Modulo per la presentazione delle osservazioni per i piani/programmi/progetti sottoposti a procedimenti di valutazione ambientale di competenza statale

ID: VIP 10778 - Proponente: Enel Green Power Solar Energy S.r.l. – Progetto di un impianto eolico denominato "Caltavuturo Estensione" di potenza pari a 81,36 MW, con sistema di accumulo elettrochimico integrato da 35 MW, da realizzarsi nei Comuni di Caltavuturo (PA), Sclafani Bagni (PA), Valledolmo (PA), Polizzi Generosa (PA), Castellana Sicula (PA), Villalba (CL) e Mussomeli (CL).

OGGETTO: ID VIP 10778 – Proponente Enel Green Power Solar Energy S.r.l. – Procedura di Valutazione di Impatto Ambientale del progetto di un impianto eolico denominato "Caltavuturo Estensione" di potenza pari a 81,36 MW, con sistema di accumulo elettrochimico integrato da 35 MW, da realizzarsi nei Comuni di Caltavuturo (PA), Sclafani Bagni (PA), Valledolmo (PA), Polizzi Generosa (PA), Castellana Sicula (PA), Villalba (CL) e Mussomeli (CL).

Osservazioni relative alla procedura di VIA ai sensi dell'art.24 comma 3 del D.Lgs.152/2006.

Figura 1 Inquadramento dell'impianto di Sorgenia (in rosso) e dell'impianto della Proponente (in arancione)

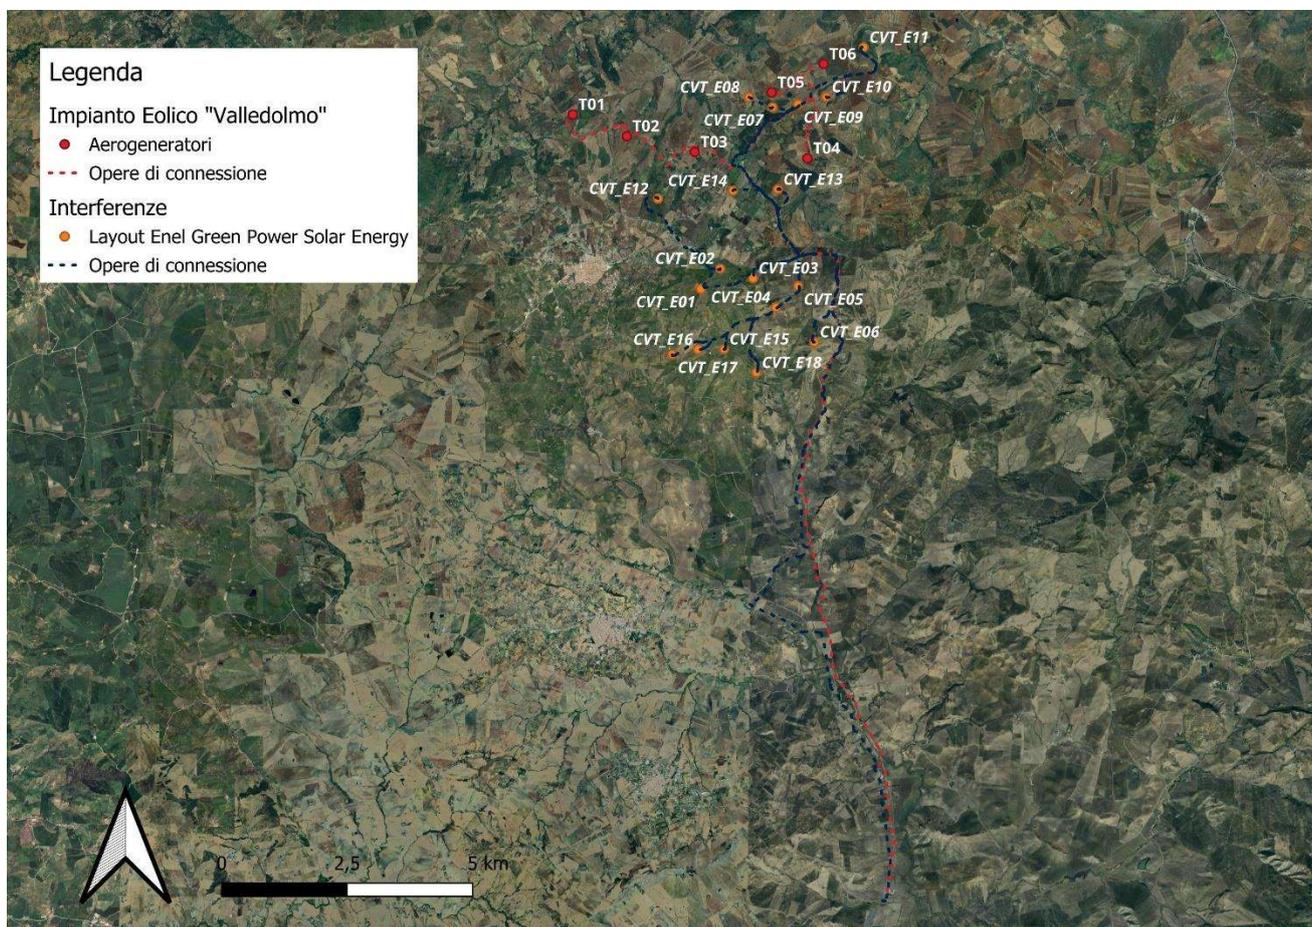
Tali distanze, allo stato, non risultano rispettate a causa della posizione indicata per l’installazione degli aerogeneratori dalla Proponente la cui collocazione è prevista in aree limitrofe a quelle interessate dalla presenza degli aerogeneratori del progetto dell’impianto eolico “Valledolmo” di Sorgenia.

In dettaglio, come si può notare dalle Figure sottostanti, considerando la direzione prevalente del vento indicata dalla Proponente nella documentazione progettuale depositata nel procedimento di V.I.A. e applicando il criterio meno restrittivo della distanza minima di 5 diametri sulla direzione prevalente del vento e di 3 diametri sulla direzione perpendicolare alla direzione prevalente del vento, si rilevano le interferenze:

- degli aerogeneratori CVT_E07, CVT_E08 e CVT_E09 del progetto della Proponente con l’aerogeneratore T05 del progetto di Sorgenia;
- dell’aerogeneratore CVT_E10 del progetto della Proponente con l’aerogeneratore T06 del progetto di Sorgenia.

Figura 2 e Figura 3: Inquadramento dell'impianto di Sorgenia e dell'impianto della Proponente con rappresentazione grafica delle distanze minime prescritte dal DM 10/09/2010 [Allegato 4, punto 3.2, lettera n)]; ellissi di dimensione 7x5D (in bianco) e 5x3D (in arancione).

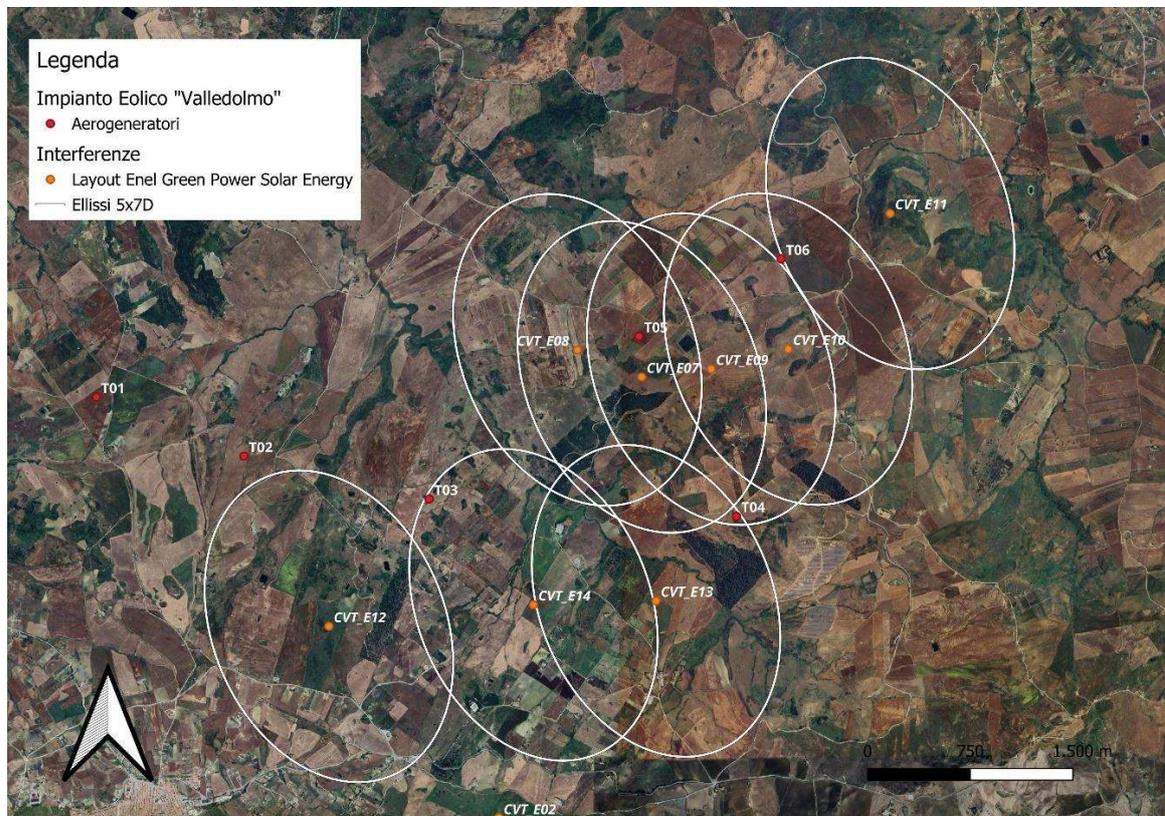
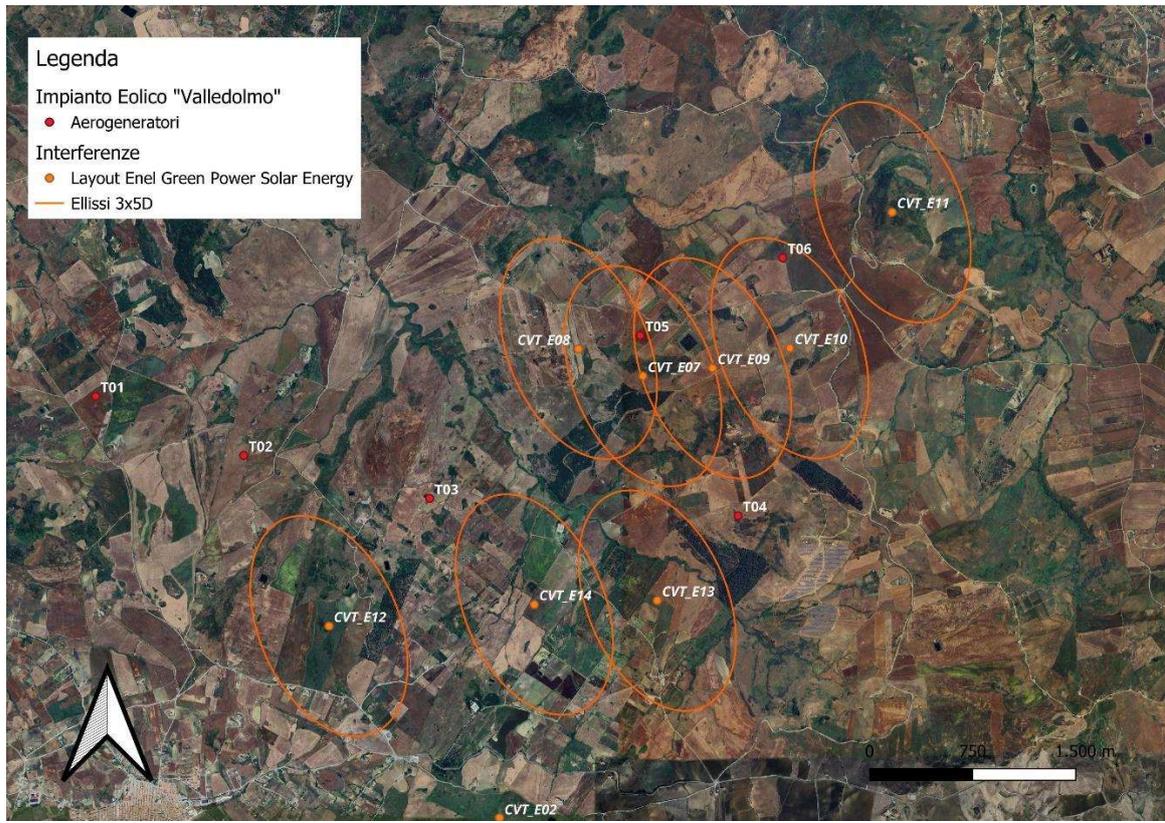
Applicando invece il criterio della distanza minima di 7 diametri sulla direzione prevalente del vento e di 5 diametri sulla direzione perpendicolare alla direzione prevalente del vento, si rilevano le interferenze:

- dell’aerogeneratore CVT_E14 della Proponente con l’aerogeneratore T03 di Sorgenia;

- degli aerogeneratori CVT_E09 e CVT_E13 della Proponente con l'aerogeneratore T04 di Sorgenia;
- degli aerogeneratori CVT_E07, CVT_E08 e CVT_E09 della Proponente con l'aerogeneratore T05 di Sorgenia;
- dell'aerogeneratore CVT_E10 della Proponente con l'aerogeneratore T06 di Sorgenia.

Come è evidente dall'osservazione delle Figure sottostanti, si rileva peraltro che le distanze minime previste dall'All. 4 delle Linee Guida del Ministero dello Sviluppo Economico del 10 settembre 2010 non risultano rispettate tra gli stessi aerogeneratori del progetto della Proponente.

Per limitare questi effetti in maniera ragionevole, considerato il modello di aerogeneratore presentato in istanza da Sorgenia con diametro rotore di 170m, si ritiene che gli aerogeneratori del progetto della Proponente debbano essere posizionati ad una distanza minima di 1200m nella direzione prevalente del vento e 850m nella direzione ad essa perpendicolare, rispetto agli aerogeneratori dell’impianto eolico “Valledolmo” di Sorgenia.
